**ALTERNATIEVENONDERZOEK
ACACIALAAN LEIDERDORP**

In opdracht van:

Gemeente Leiderdorp
 Willem-Alexanderlaan
 2351 DZ Leiderdorp

Principe profiel 01

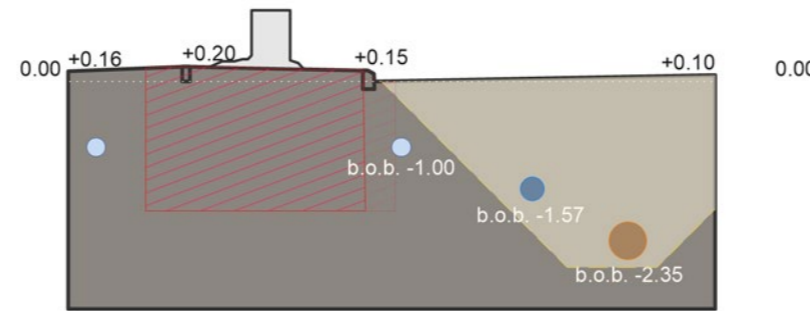
Er gelden grosso modo vier principes ten aanzien van de riolering. In profiel 1 is sprake van een mogelijk omvangrijke projectinvloed. In theorie raakt de ontgraving de stabiele kluit die onder de weg ligt. In de praktijk is het niet de verwachting dat er wortels onder de asfaltweg liggen. De onderbouw is voor wortels ondoordringbaar. Daarom is in het profiel een deel van de stabiele kluit lichter weergegeven. Echter, er is geen ondergronds onderzoek onder de rijbaan uitgevoerd. Samengevat is de projectinvloed hier minder omvangrijk dan richtlijnen doen vermoeden.

Principe profiel 02

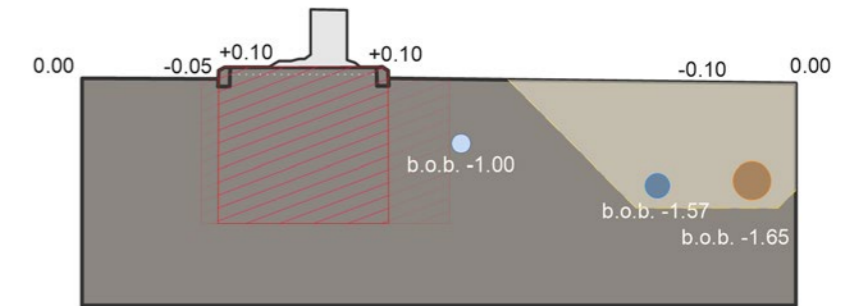
Bij profiel 2 ligt de riolering ver buiten de stabiele kluit, maar wel binnen de kroonprojectie. Er is sprake van beperkte projectinvloed.

Principe profiel 03

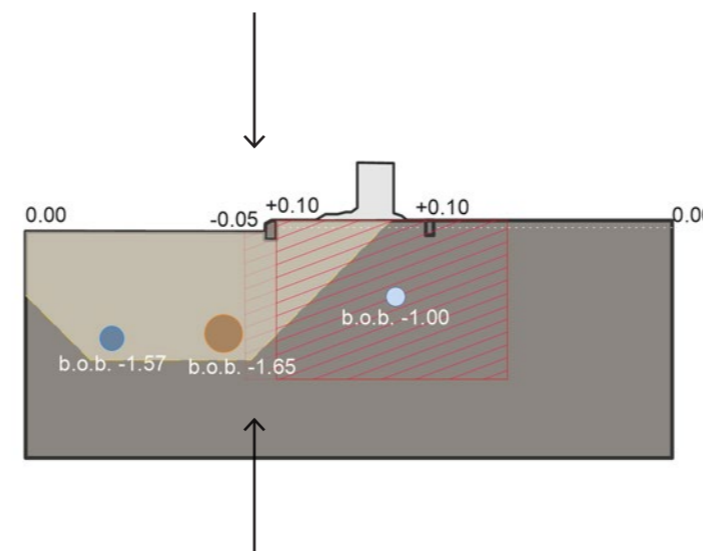
Bij profiel 3 gaat een traditionele ontgraving ten koste van de boom. Hier moet een alternatief gevonden worden, bijvoorbeeld een sleufbekisting die net buiten de trottoirband wordt aangebracht, ter plaatse van de zwarte pijlen. Hoewel de projectinvloed dan nog wel omvangrijk is, is de boom niet onhoudbaar.

Principe profiel 04

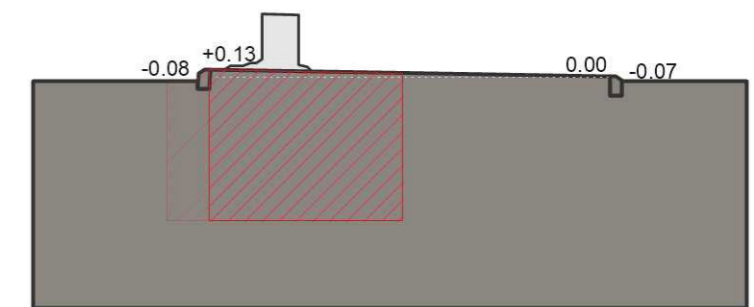
Bij profiel 4 is geen projectinvloed ten aanzien van riolering. In de themakaart is aangeduid waar welke profielen gelden.

Boomnr. 6 met laagspanningskabel.

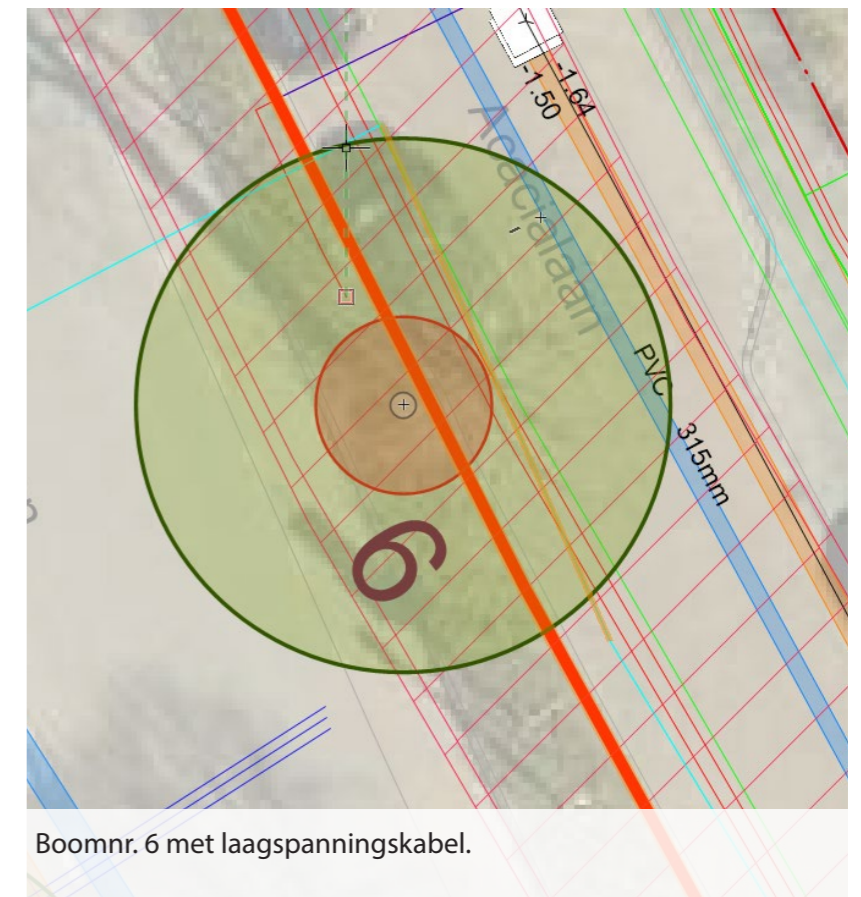
Een laagspanningskabel gaat hier vrijwel onder de boom door. Het

De hoogspanningskabel ligt iets verderop, maar binnen de stabiele kluit. Aan dit tracé zijn vanuit de Kerkwijk geen werkzaamheden bekend. De situatie kan blijven zoals het is.

verdient aanbeveling om de laagspanningskabels te verleggen tot buiten de stabiele kluit, tegen de rijbaan aan (uitgaande van het nieuwe ontwerp, dat hieronder is weergegeven).

- wijzigen maaiveldontwerp
- verleggen LS-kabel
- zuigtechniek toepassen binnen de kroonprojectie.

Boomnr. 8. Deze situatie geldt ook de bomen 09 t/m 13.

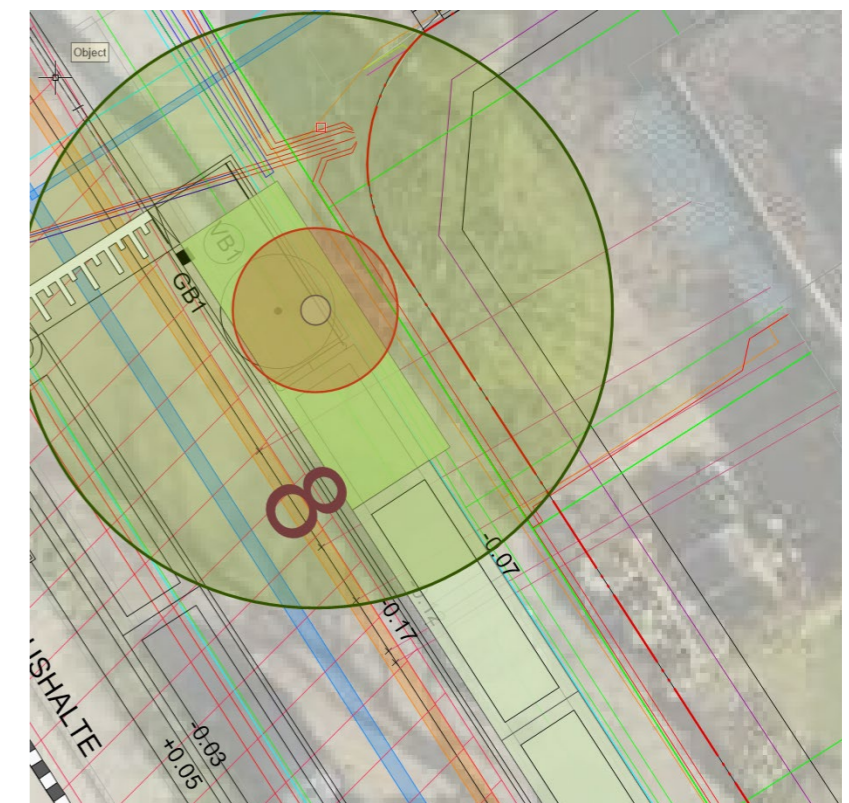
De riolering ligt hier, zoals omschreven op pag. 11 en 12, zo dicht bij de bomen dat het toepassen van een sleufbekisting nodig is. Het opschuiven van het nieuwe riool tot naast het bestaande

Huisaansluitingen lopen in sommige gevallen onder de bomen door. De huisaansluitingen dienen schuin aangesloten te worden, zodat de stabiele kluiten ontzien worden.

De waterleiding en laagspanning, evenals elektra- en datakabels liggen binnen de stabiele kluit. Bij werkzaamheden dient zuigtechniek te worden ingezet.

Ten opzichte van het ontwerp moet bij de bomen het trottoir worden versmald en grotere groenvakken worden gemaakt. Voorkomen dient te worden dat omvangrijke wortelschade ontstaat door het aanbrengen van nieuwe opsluitbanden. In de huidige situatie zijn geen opsluitbanden toegepast. Beter is het om een stalen boomkrans toe te passen. Als alternatief zou eventueel ook hier met Ecodynamic Stabilizer gewerkt kunnen worden.

- handmatig verwijderen verharding rond stamvoet;
- wijzigen maaiveldontwerp: versmalling trottoir bij bomen en stalen boomkrans toepassen ipv opsluitband;
- huisaansluitingen schuin aansluiten zodat stabiele kluit ontzien wordt (>2,5m uit hart boom).
- zo mogelijk verleggen riool in rioolontwerp en volschuimen bestaand riool binnen kroonprojectie
- Zuigtechniek binnen kroonprojectie bij water en gas
